日本原燃株式会社
再処理施設及び廃棄物管理施設
火山モニタリング結果に係る評価について
(案)

令和5年11月10日

原子力規制庁

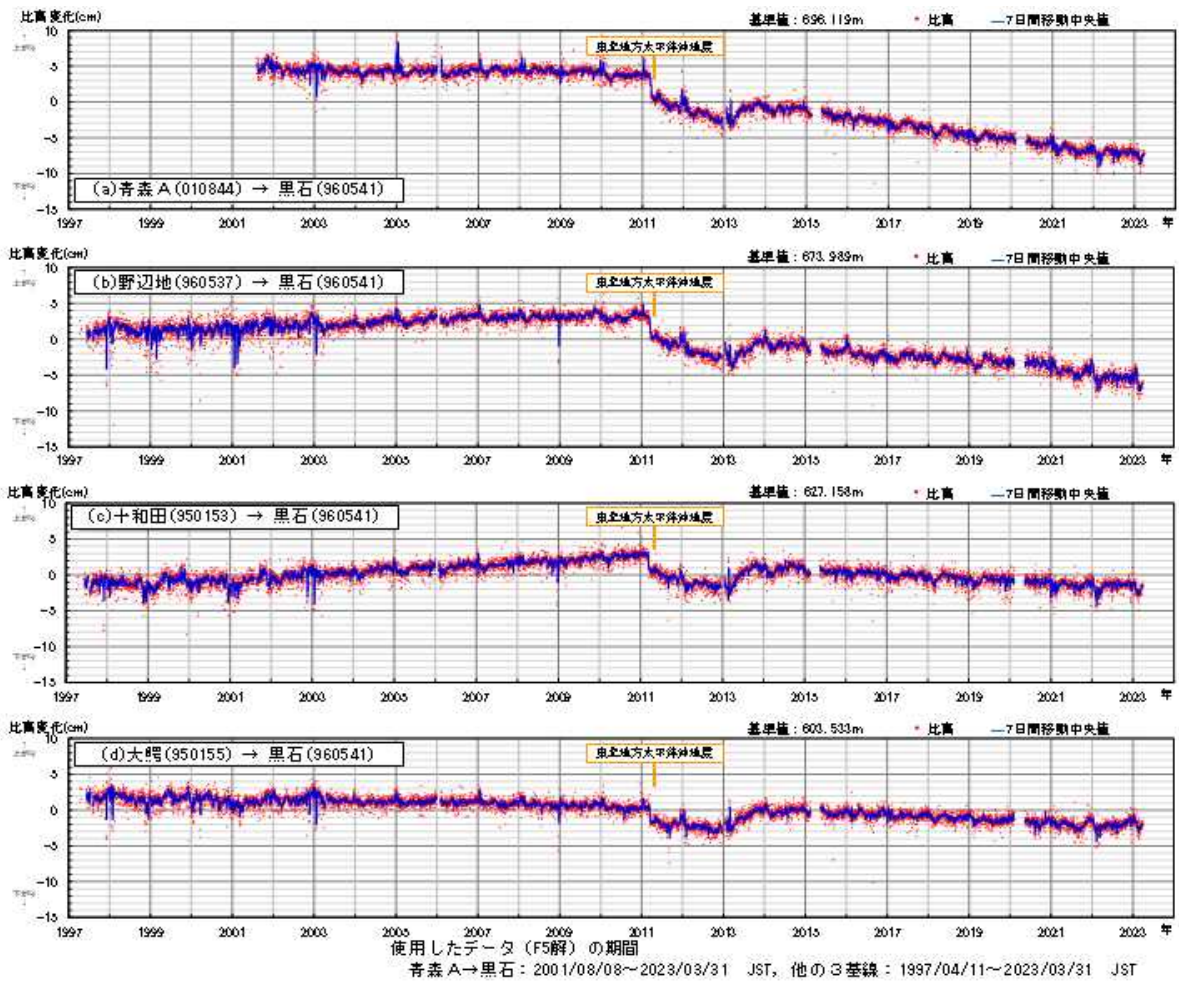
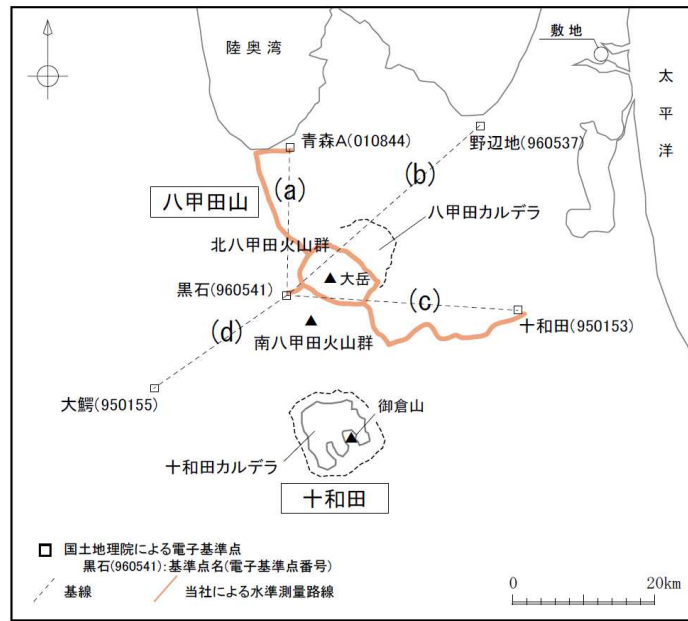
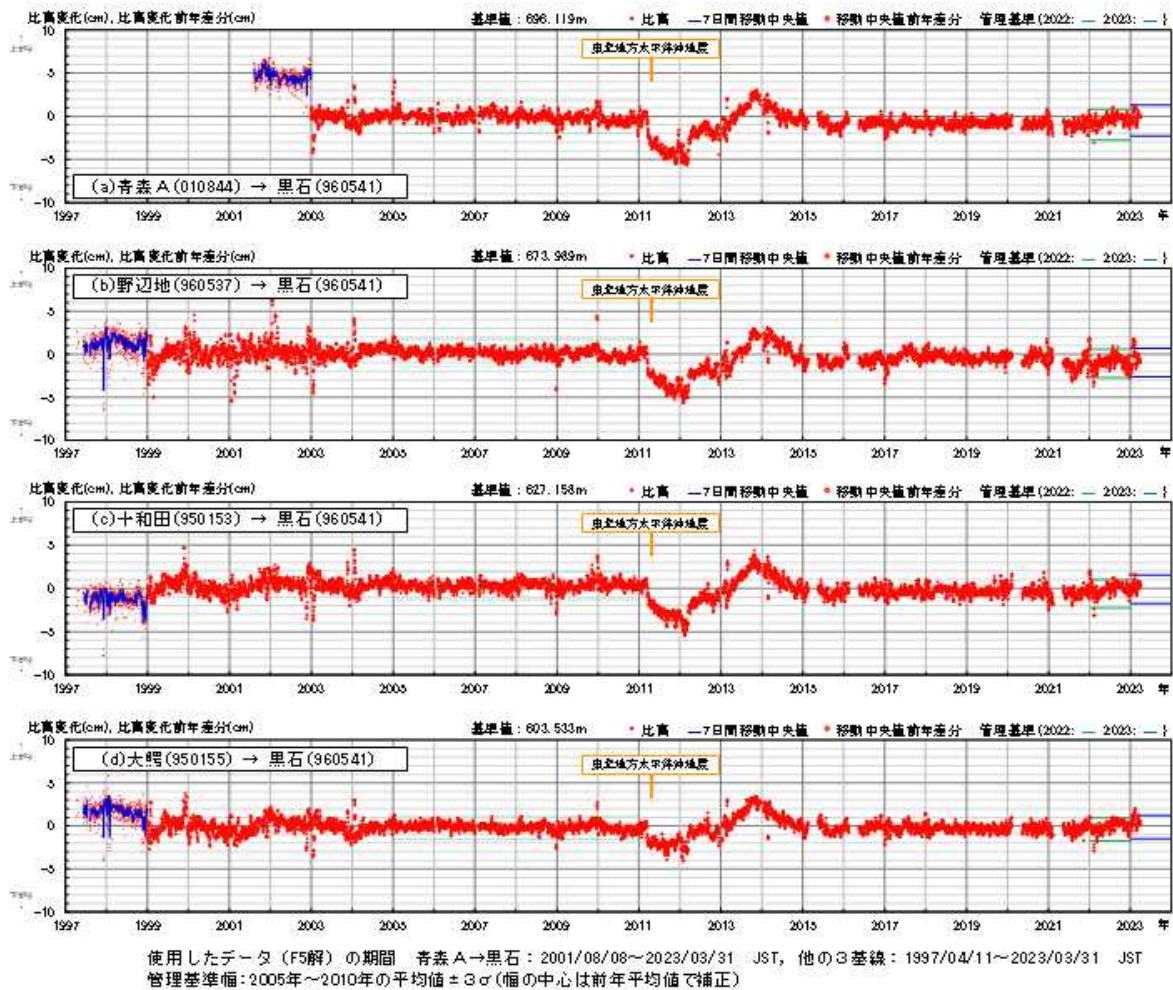
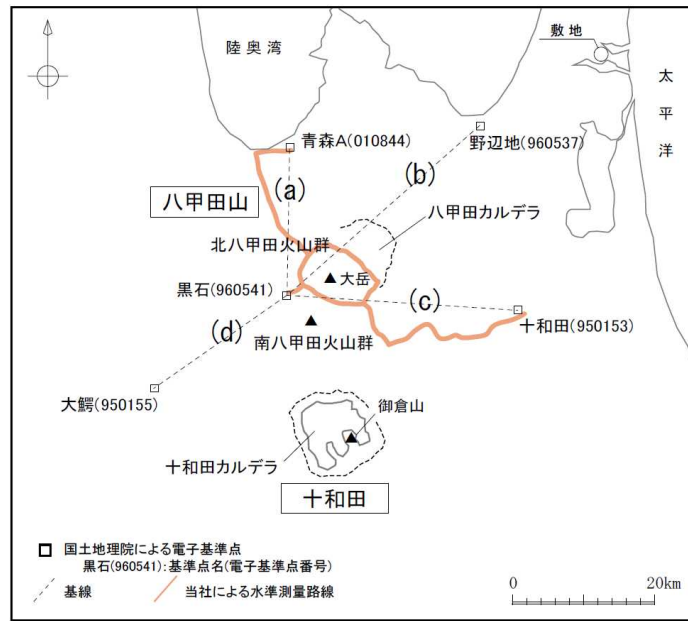
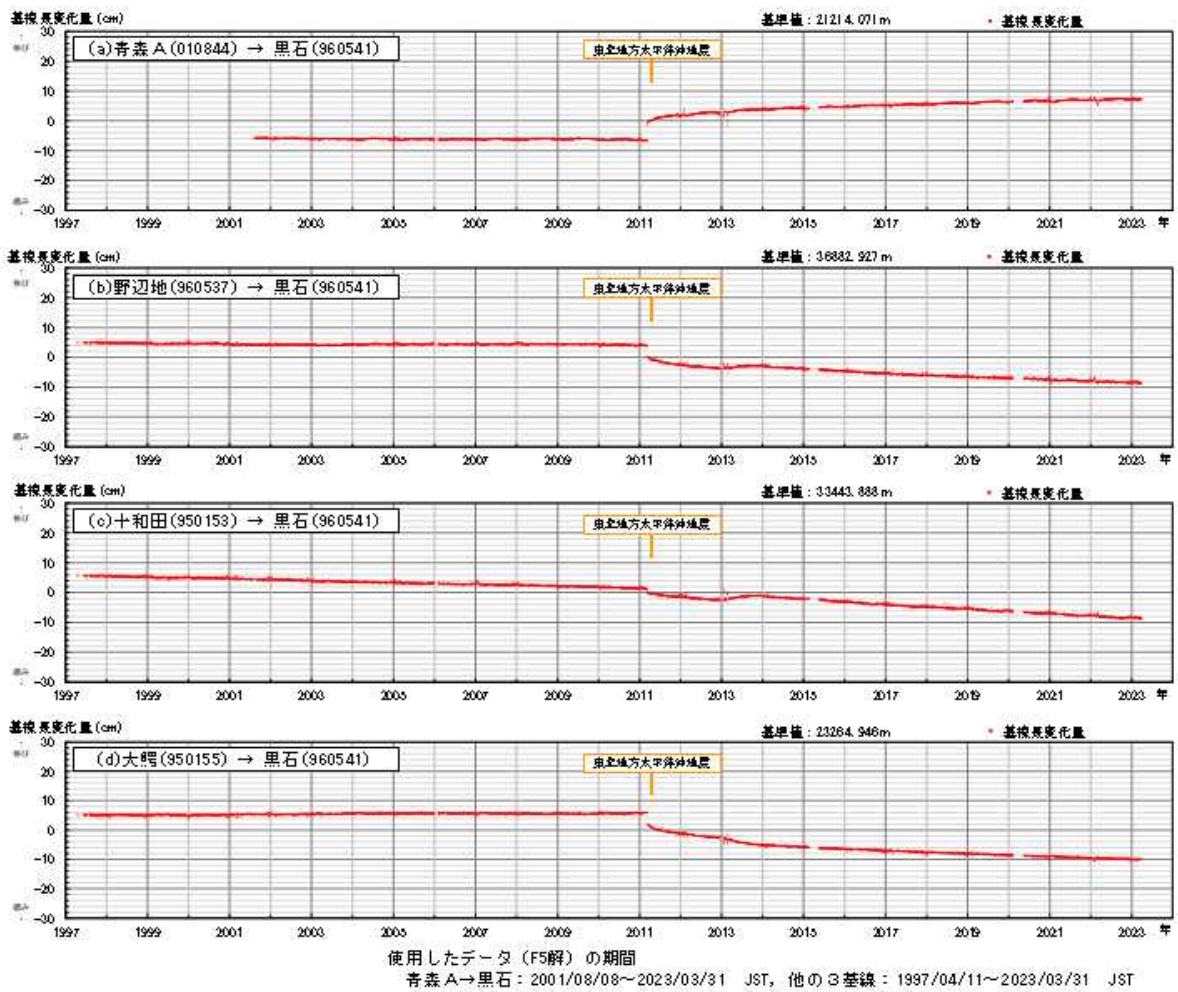
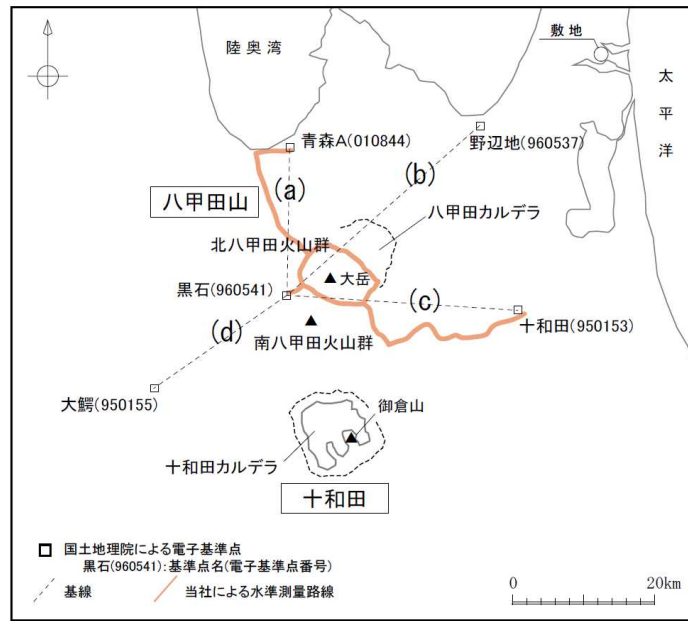
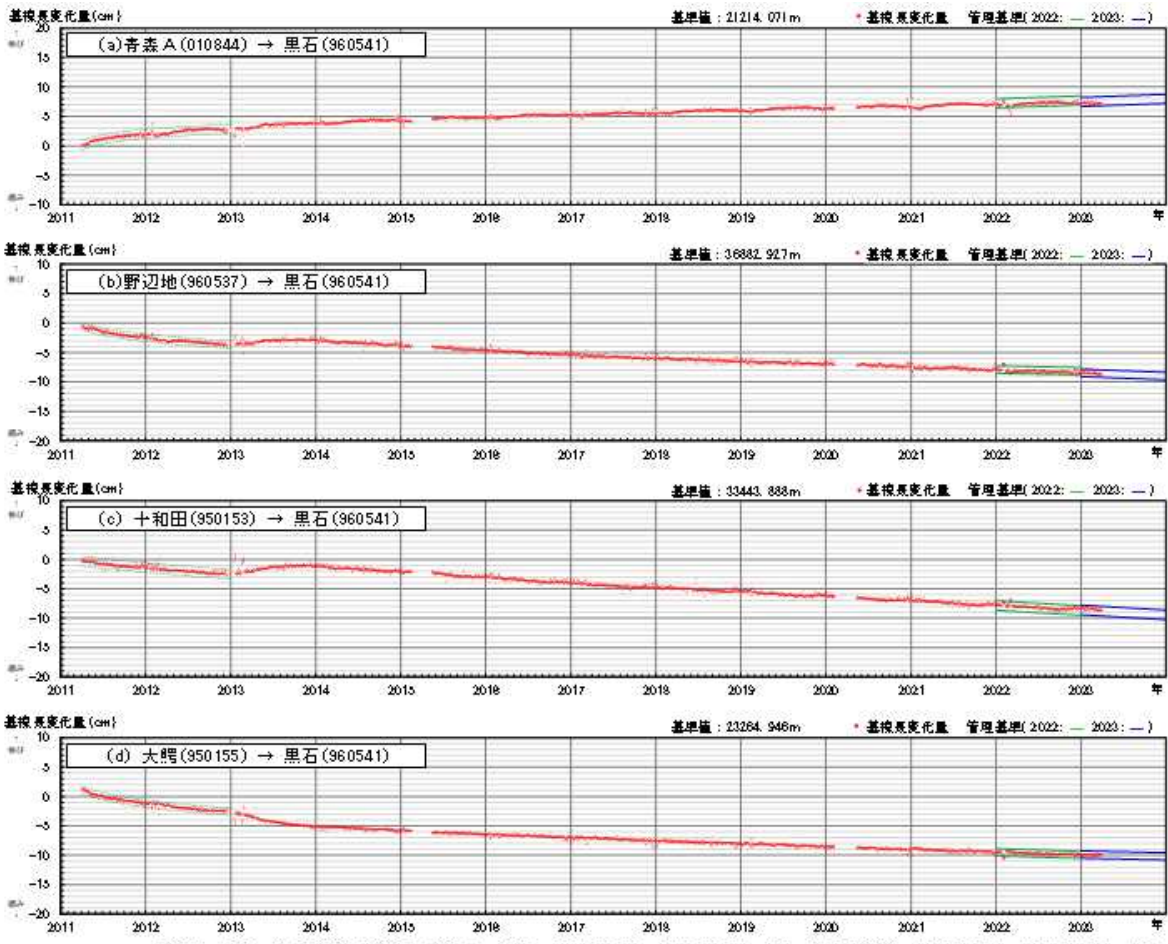
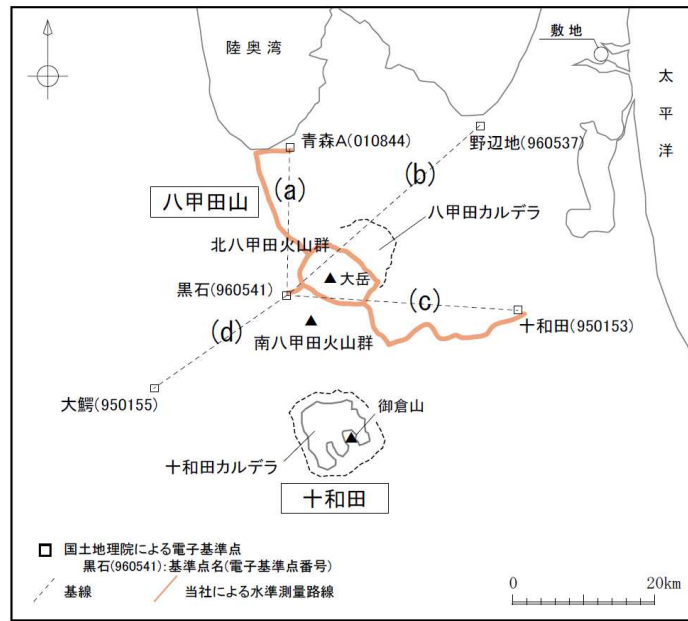
- ✓ 比高については、2011 年東北地方太平洋沖地震後、電子基準点「黒石」を中心に沈降した後、2013 年には隆起に転じ、2014 年以降は緩やかな沈降もしくは停滞状態が継続していること（図 1 1 及び図 1 2）（添付資料、P32、34）。
 - ✓ 基線長については、2011 年東北地方太平洋沖地震時の変動とその後の余効変動に伴い、電子基準点「黒石」に対して、「野辺地」・「十和田」・「大鰐」との間では縮みが認められたが、2013 年 2 月以降、「黒石」と「野辺地」・「十和田」との間では伸びに転じ、2013 年 11 月頃以降は余効変動による縮みが継続していること（図 1 4 及び図 1 5）（添付資料、P36、38）。

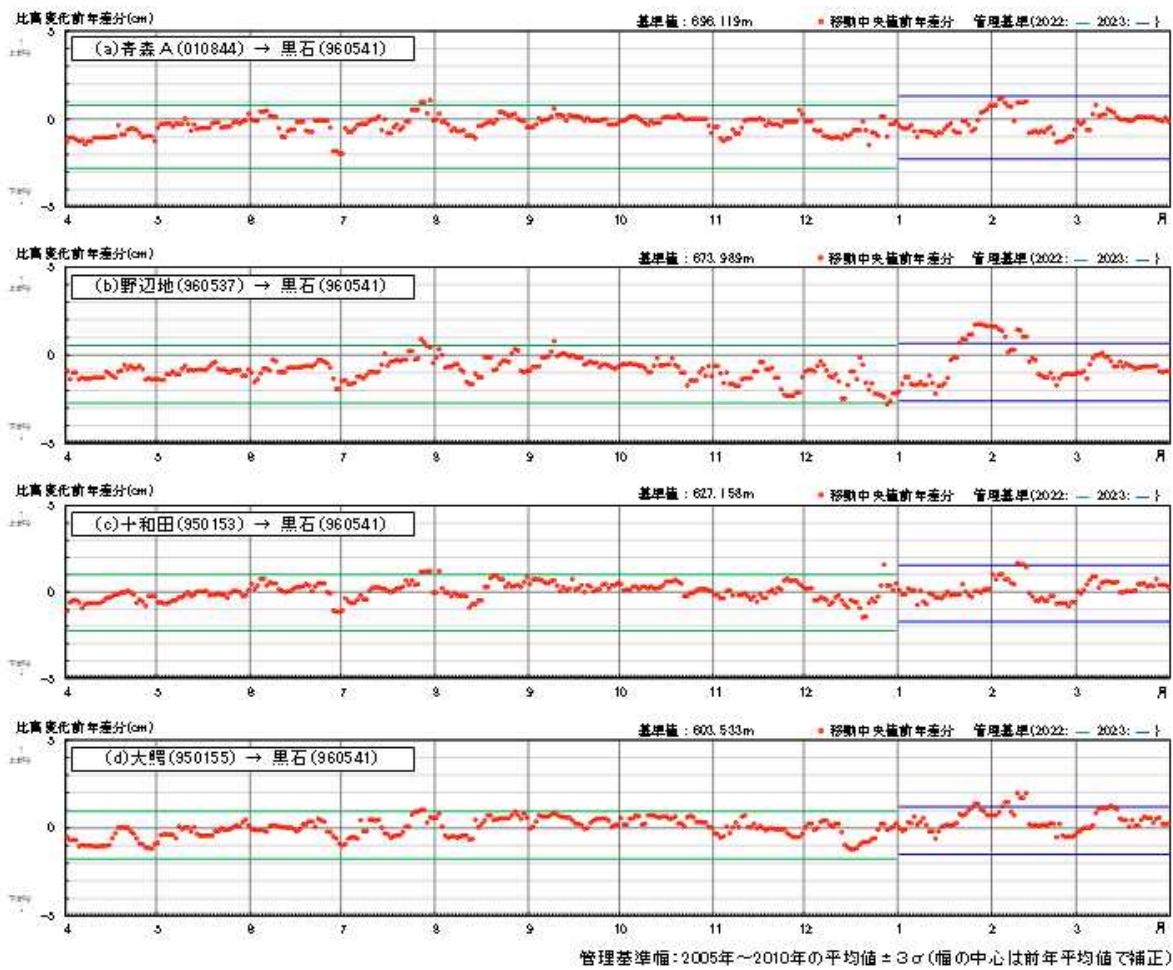
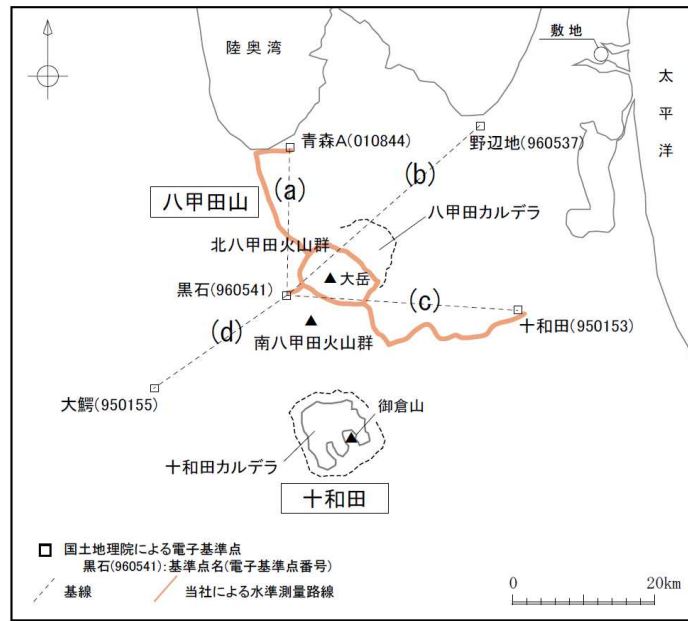
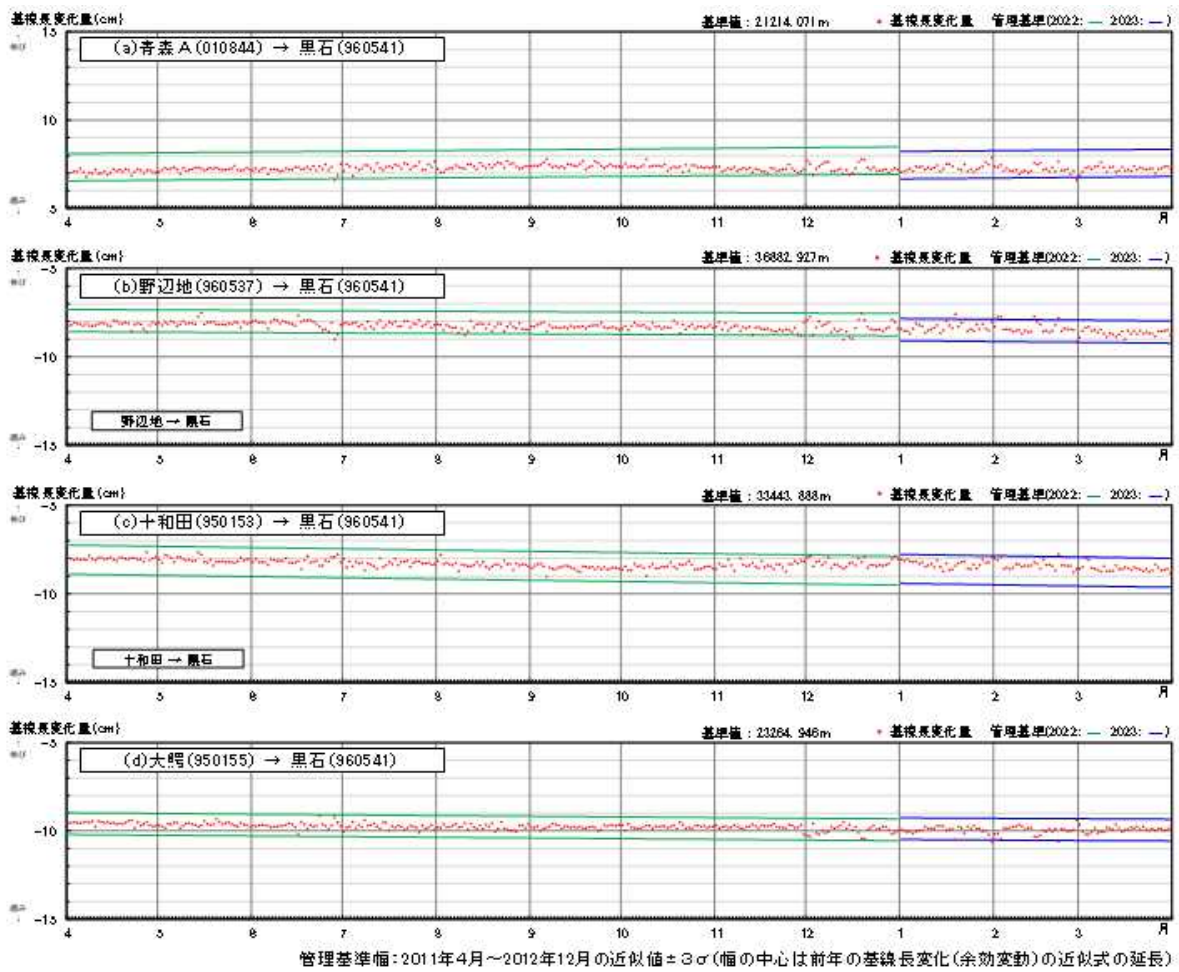
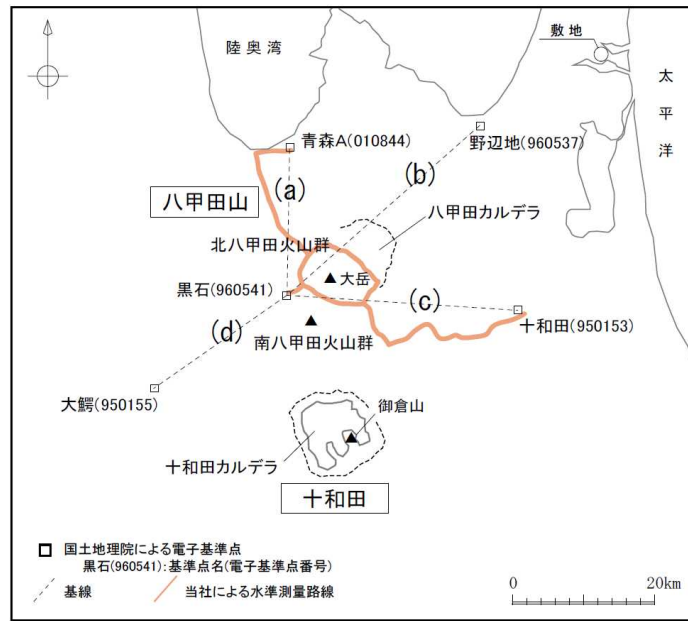
- ✓ 比高及び基線長ともに、日本原燃が自ら定めた判断基準を超過していないこと（図 1 3 及び図 1 6）（添付資料、P35、39）。
 - ✓ 干渉 SAR 解析（2021 年～2022 年）及び水準測量（2018 年～2022 年）結果からは、顕著な変動は認められないこと（添付資料、P92、100）。
